改善箇所説明図

スパークプラグ(4本)

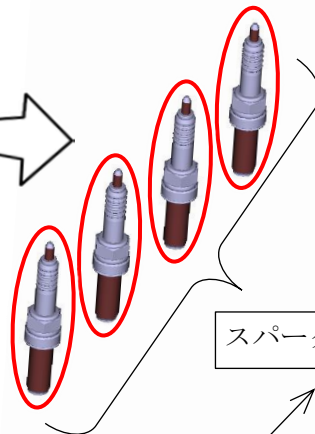
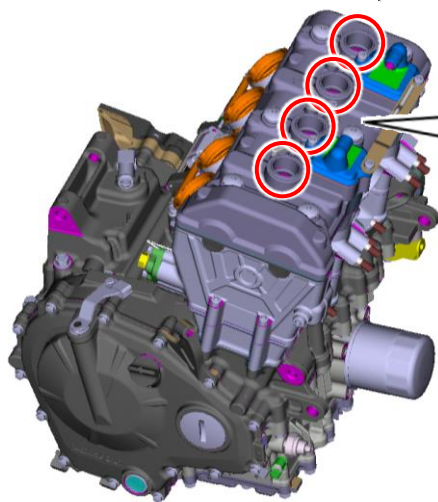
基準不適合発生箇所

スパークプラグの組付け工程において、作業指示が不適切であった為、スパークプラグが損傷している可能性がある。そのため、低回転時にスパークプラグが失火し、アイドリング不安定や加速時の息つき、最悪の場合はエンジンストールが発生するおそれがある。

全車両、スパークプラグ4本すべてを新品に交換する。

識別：エンジン番号1桁目の左側（車両後方）に白色ペイントを塗布する。
